Modulo per la presentazione delle osservazioni per i piani/programmi/progetti sottoposti a procedimenti di valutazione ambientale di competenza statale

_____ Partito Democratico di Civitavecchia _____

Sostituzione delle unità a carbone esistenti con nuova unità a gas presso la centrale termoelettrica di Torrevaldaliga Nord di Civitavecchia (RM)

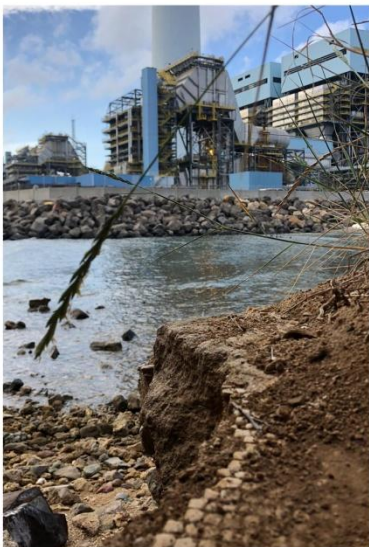
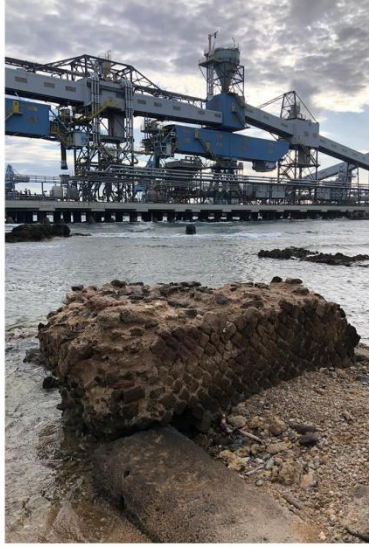
Fin dalle prime pagine della relazione, risulta chiara la disattenzione e le sciatte modalità di elaborazione della documentazione tecnica a supporto di un progetto così rilevante: già nella premessa si confonde un sito per un altro:

- *“presso la Centrale “Archimede” di Priolo Gargallo (SR) nel presente documento viene condotta una valutazione del rischio archeologico relativa al contesto di interesse”. (Relazione Archeologica, cod. B9025063_EP_TN, pag 3)*

Questo evidente errore nella stesura è la prova di come tali documenti siano stati redatti superficialmente, nella forma e nel contenuto.
